REPÚBLICA DE COLOMBIA
SUPERINTENDENCIA DE INDUSTRIA Y COMERCIO
Oficio N° 8116 de 8 de mayo de 2024

Ref. Expediente N° NC2022/0007623

TÍTULO DE LA SOLICITUD: “LADRILLO CARAVISTA”

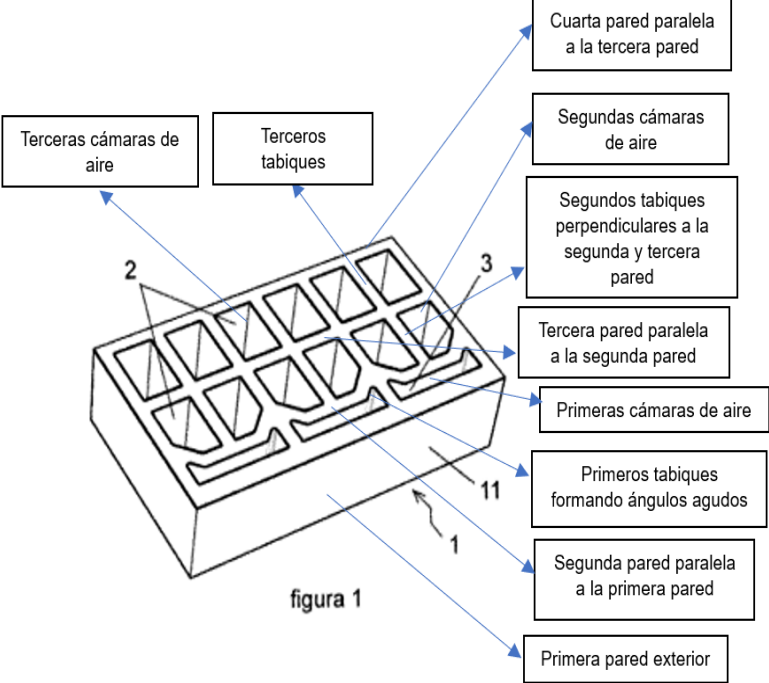
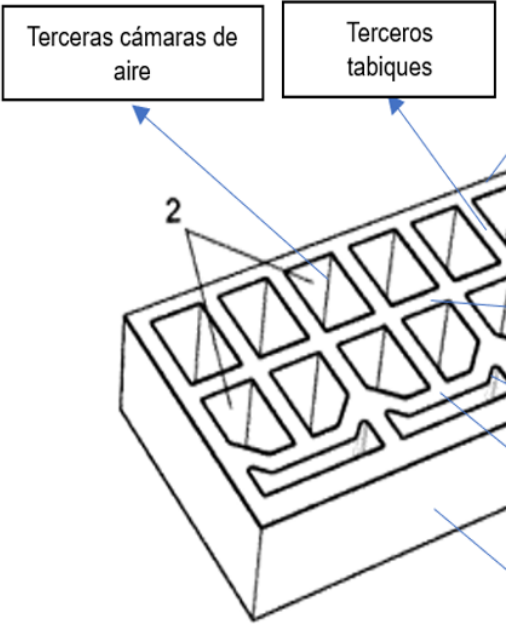
Características esenciales	D1
Un ladrillo (10) caravista, que comprende: Una primera pared (1) exterior. Una segunda pared (2) paralela a la primera pared (1) y conectada a dicha primera pared (1) por medio de unos primeros tabiques (5) que forman ángulos agudos con dichas primera pared (1). Segunda pared (2), donde entre los primeros tabiques (5) se forman unas primeras cámaras de aire (A). Una tercera pared (3) paralela a la segunda pared (2) y conectada a esta por medio de unos segundos tabiques (6) perpendiculares a dichas segunda pared (2) y tercera pared (3). Donde entre los segundos tabiques (6) se forman unas segundas cámaras de aire (B). Una cuarta pared (4) interna paralela a la tercera pared (3).	Ladrillo de cara vista caracterizado por tener. (Reiv. 1). Ver fig. 1. Las características que se refieren a la forma de disponer los tabiques para conectar las paredes externas e internas son un aspecto de diseño que no aporta un efecto sorprendente a la invención  figura 1

Conectada a esta por medio de unos terceros tabiques (7) que forman ángulos agudos con dichas tercera pared (3) y cuarta pared (4).	No menciona que los tabiques se dispongan en ángulo agudo, sin embargo esta configuración en un aspecto de diseño fácilmente derivable de las enseñanzas de D1 por una persona medianamente versada en la materia toda vez que sería obvio realizar modificaciones dentro del área o volumen disponible entre las cuatro paredes perimetrales para obtener rutas alargadas de disipación de calor de una estructura conformada por ladrillos caravista, sumado a lo anterior, no se evidencia un efecto técnico distinto al ya resuelto por el documento D1.
Donde entre los terceros tabiques (7) se forman unas terceras cámaras de aire (C).	Ver fig. 1  figura 1

La diferencia entre la invención definida entre la reivindicación 1 y el ladrillo divulgado en D1, consiste en el ángulo agudo formado por tabiques dispuestos entre la 3ra y 4ta pared del ladrillo que son paralelas entre sí.

No hay evidencia de que incluir los tabiques en ángulo agudo entre la 3ra y 4ta pared del ladrillo que son paralelas, proporcione un ladrillo con algún efecto técnico diferente al que ya proporciona el objeto de D1, puesto que la disipación de calor en edificaciones conservando las propiedades o resistencia mecánica del ladrillo ya había sido previsto en dicho documento.

Sin embargo, el incluir los tabiques en ángulo agudo entre la 3ra y 4ta pared del ladrillo que son paralelas para disipar el calor conservando la resistencia del ladrillo, es un aspecto de diseño que no le aporta nivel inventivo a la invención ya que una persona con conocimiento técnico medio en el campo de la presente solicitud, podría realizar modificaciones de diseño dentro del espacio comprendido entre las 4 paredes perimetrales del ladrillo para extender rutas de disipación de calor y humedad, teniendo en cuenta que D1 resuelve el mismo problema técnico.

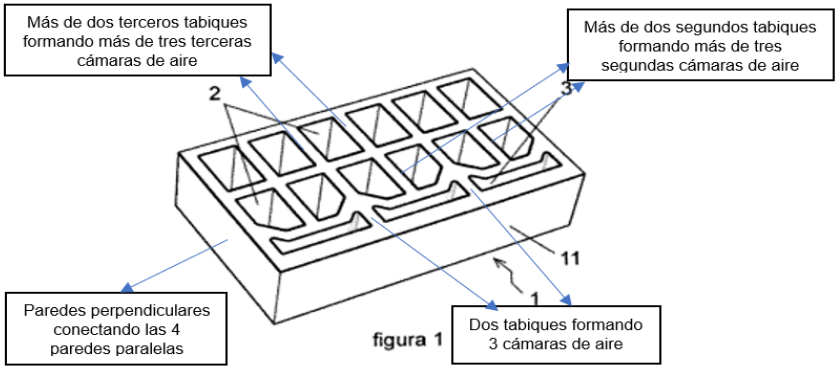
- Reivindicación 2, 6, 9 y 10: Las características que aquí se pretenden reclamar, son aspectos de diseño que no le aportan nivel inventivo a la invención toda vez que la divulgación de D1 también anticipa o resuelve los problemas de resistencia y transferencia de calor, específicamente en los apartados: Este nuevo ladrillo de cara vista es un ladrillo que tiene todos los elementos comunes de cualquier ladrillo de caravista, esto es, todos los elementos que requieren la función que se le exige, incluida la estética. Así, con dimensiones exteriores similares a las de este tipo de ladrillos, tiene unas propiedades físicas adecuadas, soportando por su propia constitución y realización la resistencia mecánica que le es exigida, la resistencia a los agentes atmosféricos, como al hielo y la lluvia, la resistencia al impacto y otras. (Col. 2, líneas 25 a 35). (...) Hasta aquí los elementos comunes a los demás ladrillos de cara vista, pero lo que hace al nuevo ladrillo de caravista novedoso es que cuenta en su parte externa, precisamente en la cara que ofrecerá como vista, un sistema específico que le permite cumplir con los objetivos de la ventilación, a saber: liberar la acumulación de calor que se produce en el exterior de la pieza cuando está sometida la fachada a radiación solar, reduciendo la transmisión de ese calor al interior de la

- Reivindicación 3, 5, 7 y 8: Ver fig. 1.

- Reivindicación 4: Ladrillo de cara vista, según reivindicación primera, caracterizado por tener las cámaras de aire ventiladas en un cuerpo completo que está perforado de lado a lado y que está separado del cuerpo interior del ladrillo por unos tabiquillos, siendo las tomas de ventilación de las cámaras los espacios intersticiales que quedan entre los ladrillos por su cara externa, o cara vista, una vez están instalados, ya que para ello el mortero no se vierte más que en el cuerpo interior del ladrillo. (Reiv. 4).
